Oggetto : Osservazioni/opposizione contro il Progetto per la realizzazione di un parco eolico per la produzione di energia elettrica da fonte rinnovabile costituito da n. 9 aerogeneratori di potenza nominale di 7,2 MW cadauno per una potenza di picco 64,8 MWp e opere di connessione alla RTN da realizzarsi in località "Monte Rughe" nel Comune di Pozzomaggiore (SS), con linea elettrica passante nei Comuni di Sindia (NU) e Macomer da parte della Società EOS MONTE RUGHE s.r.l Via Stazione 31 - 11024 - Chatillon (AO) , Dipendenti : 0 (2024) Data Iscrizione: 12/09/2023 Capitale Sociale: €10.000,00

Codice procedura ID_VIP/ID_MATTM 1107

Osservazioni / opposizione

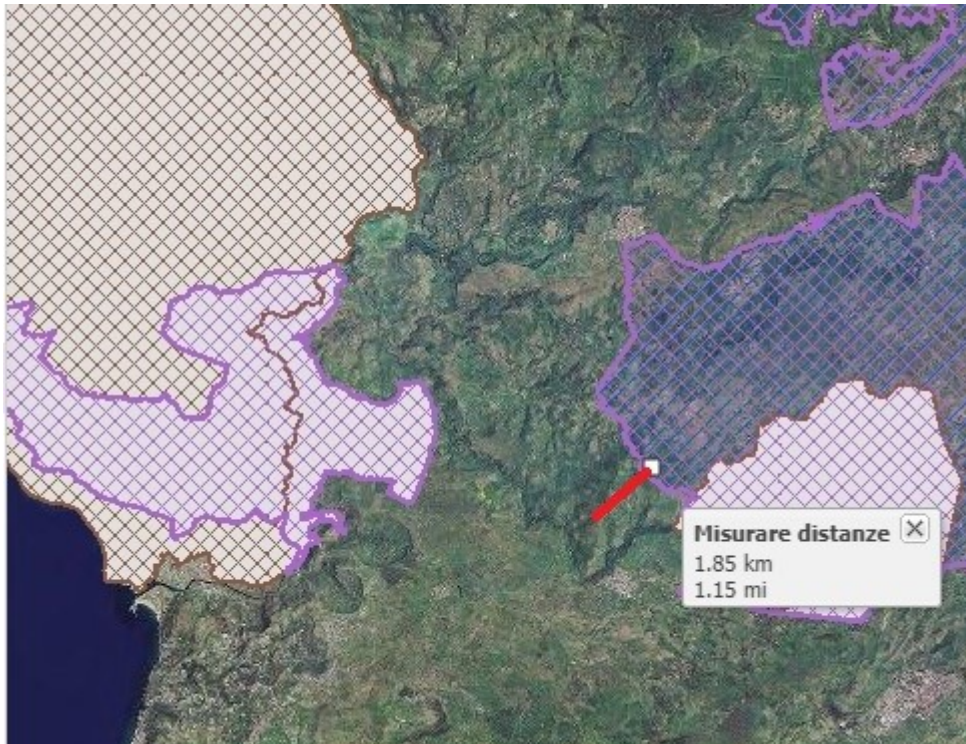
L'impatto sul territorio: l'apertura di nuove strade o semplicemente l'adeguamento di viabilità esistente comporta, oltre al consumo di suolo, la demolizione di essenze vegetali rappresentate prevalentemente da alberi, arbusti ed elementi della macchia mediterranea che in taluni casi impiegano decenni per ricostituirsi. Dette strade dovranno sopportare il passaggio di mezzi molto pesanti (120 -145 T, 2 kg/cm²)

Le strutture e i manufatti come muretti a secco che ricordiamo sono patrimonio culturale dell'umanità tutelati dall'UNESCO e che nel caso di strade interpoderali, camini reali e muri divisorii demoliti, non possono essere ricostruiti se non in minima parte in quanto la loro realizzazione secondo la tecnica tradizionale comporta tempi lunghissimi e spese ingenti. Si considera la demolizione e la distruzione ambientale relativamente alla realizzazione dei cavidotti che comporteranno uno scavo eseguito con mezzi meccanici. La realizzazione della rete viaria a servizio del parco comporterà, per la maggior parte, l'adeguamento delle strade esistenti, e per alcuni tratti la realizzazione di nuovi percorsi.

Aree Natura 2000

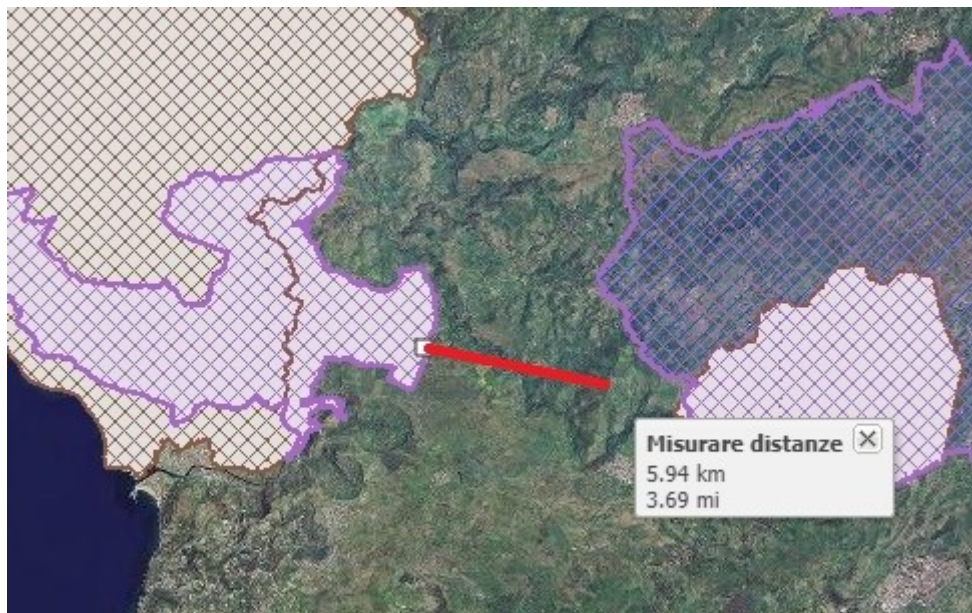
Il Progetto è inserito tra aree Natura 2000 , con aerogeneratori che distano meno di 2 km dalla ZPS Piana di Semestene, Bonorva e meno di 6 Km dalla ZPS Costa ed entroterra di Bosa

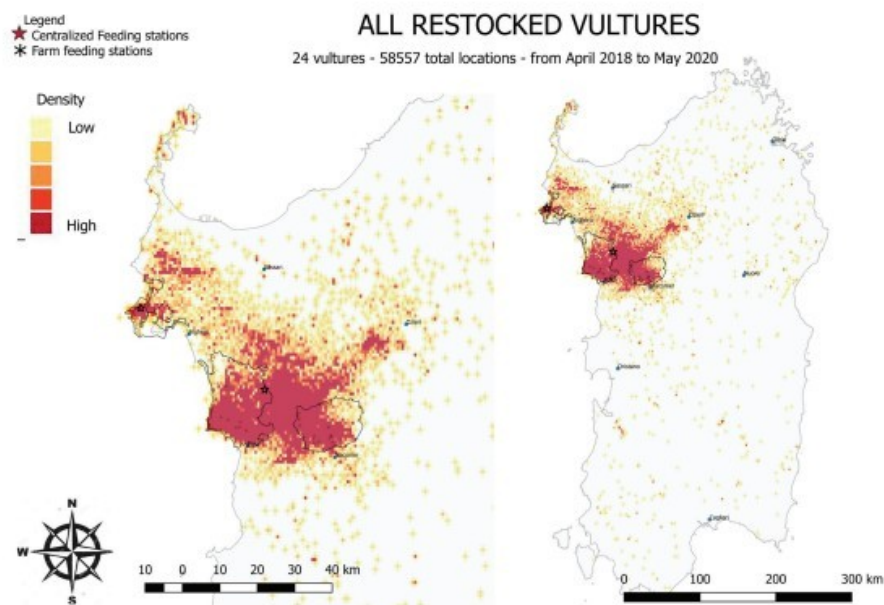
E' quasi impossibile arrivare ad una stima totale della mortalità causata dalle pale eoliche per tre ragioni:

- La mortalità in ogni impianto eolico dipende da diversi fattori ambientali: presenza o meno di nebbia e qualità della visibilità durante l'anno e quantità di uccelli presenti nella zona. Addirittura dipende dal periodo in cui sono presenti gli individui. Ad esempio gli esemplari svernanti (che quindi non conoscono l'area) sono più a rischio degli esemplari presenti tutto l'anno che hanno imparato a stare lontani dalle turbine.

- Sebbene si riesca più o meno a reperire in tempo i cadaveri dei grandi uccelli uccisi (non a caso si hanno fondamentalmente ritrovamenti di grossi uccelli), è quasi impossibile valutare la mortalità dei piccoli uccelli, che vengono mangiati da ratti, gatti e scompaiono rapidamente. I migratori notturni vengono fatti scomparire quasi immediatamente dagli animali spazzini.

- Non è chiaramente definito chi, e con quale frequenza si dovrebbe cercare i cadaveri degli uccelli e dei chiroterri uccisi
